改善箇所説明図

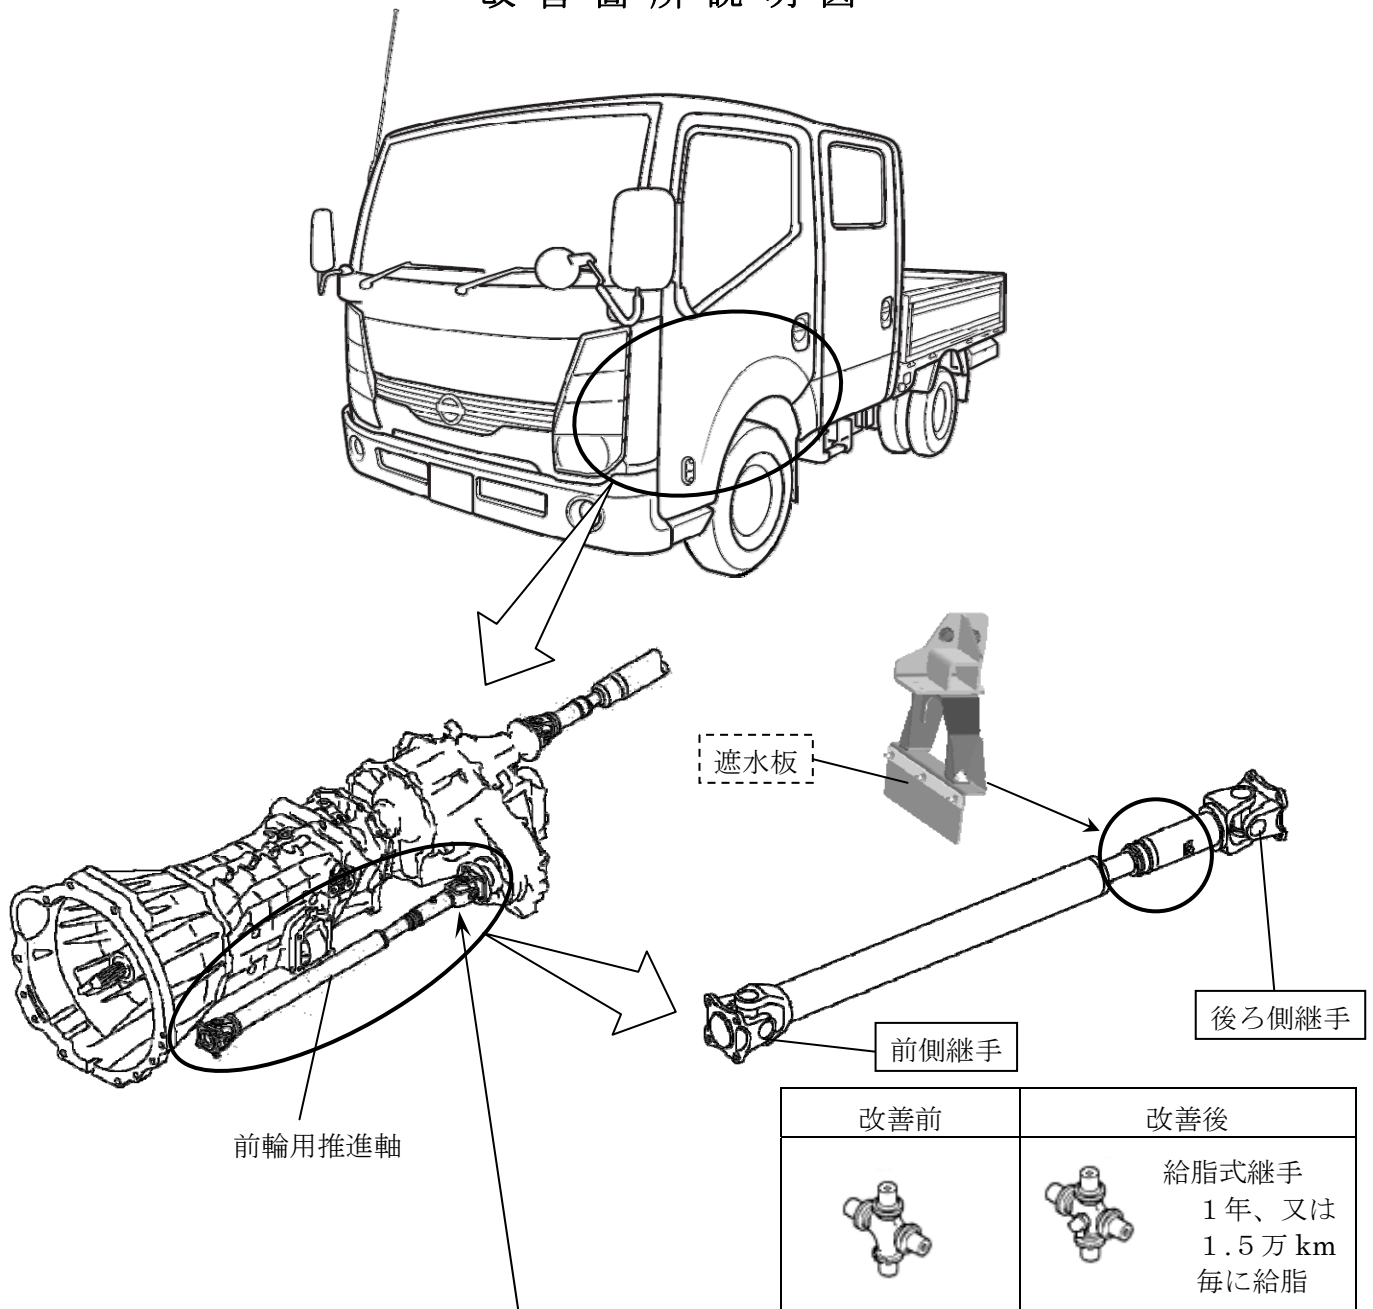
基準不適合発生箇所

全輪駆動車の前輪用推進軸において、後ろ側継手部の遮水性能が不適切なため、走行中に巻き上げた水が当該継手部にかかって内部に侵入し、潤滑不良となることがある。そのため、そのまま使用を続けると、異音や振動が発生し、最悪の場合、当該継手が破損して前輪への動力伝達ができなくなり、走行が困難となるおそれがある。

全車両、後ろ側継手部に遮水板を追加するとともに、前後の継手を対策品と交換する。また、対策品の継手の整備方法を通知する。

識別：銀色のシールをモデルナンバープレートに貼り付ける。
